改善箇所説明図

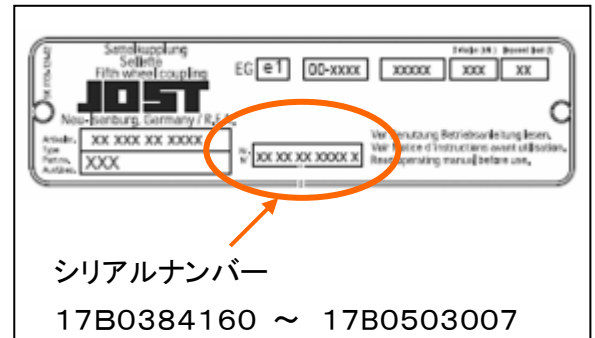
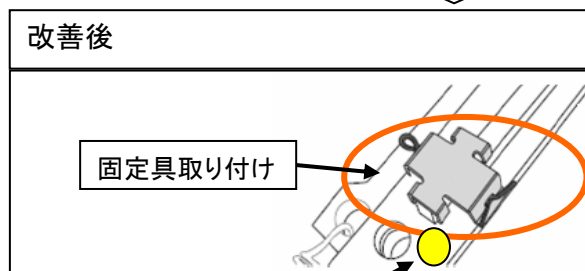
改善前

ピン

リリースハンドル

基準不適合発生箇所

カプラ(連結装置)のリリースハンドル部のピン取り付け穴が大きいものがある。そのため、そのままの状態で使用を続けると、当該ピンが外れ、最悪の場合、トレーラが離脱するおそれがある。

改善後

固定具取り付け

黄色ペイントを塗布

改善措置の内容

全車両、カプラのシリアルナンバーを確認し、該当する場合は固定具を取り付ける。

識別方法

リリースハンドル部に黄色ペイントを塗布する。
